Byggherre felles

B Akutfunksjoner inkl. observasjonspost - NSA

Dato/tid:
30.05.2023 12:30

Beskrivelse
Møte 1, pulje 1 medvirkning funksjonsprosjektet

Tilbakemeldinger fra gruppen

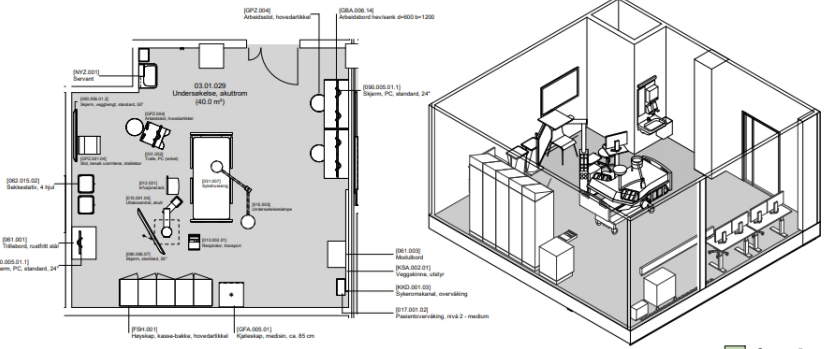
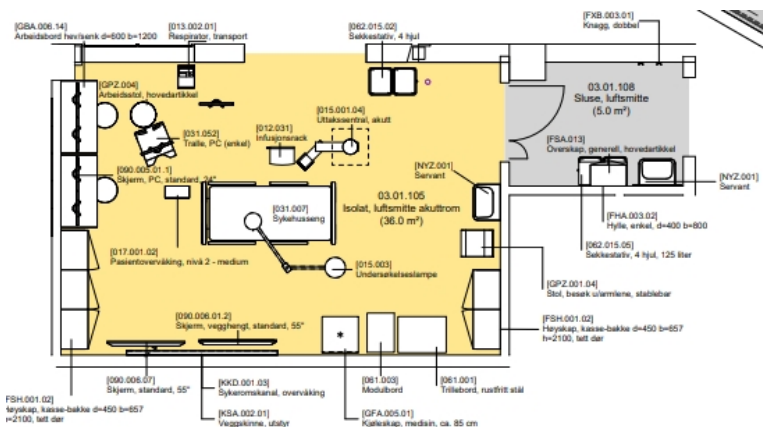
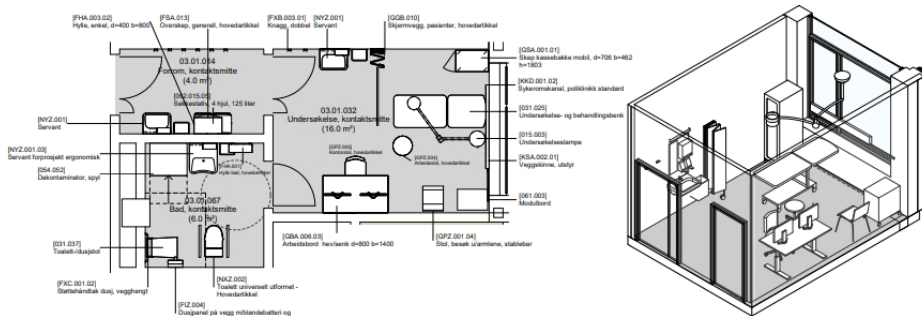
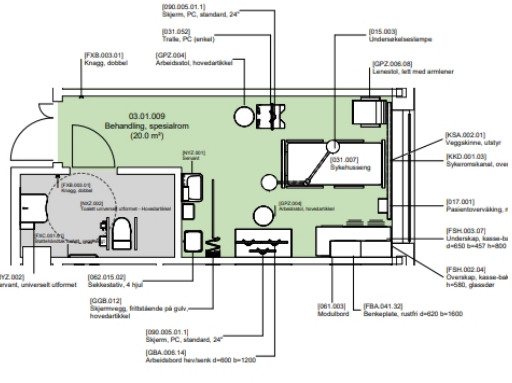
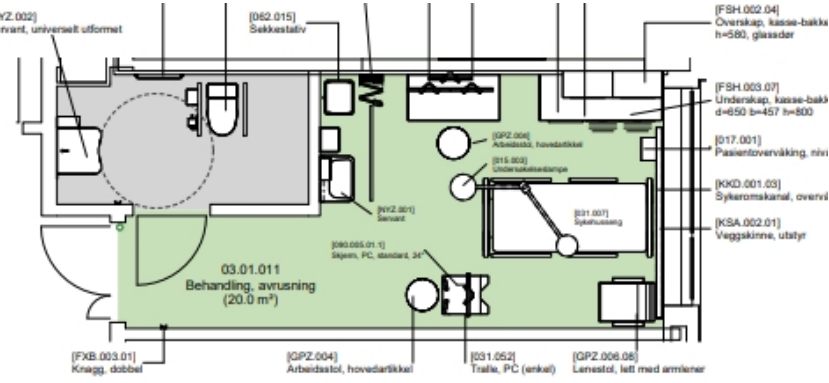
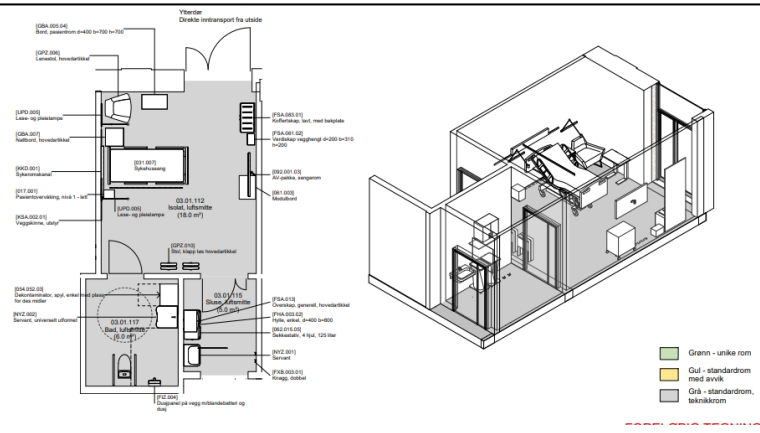
Vedlagt agendapunkt, tilbakemeldinger fra gruppen oversendt i forkant av medvirkningsmøte.
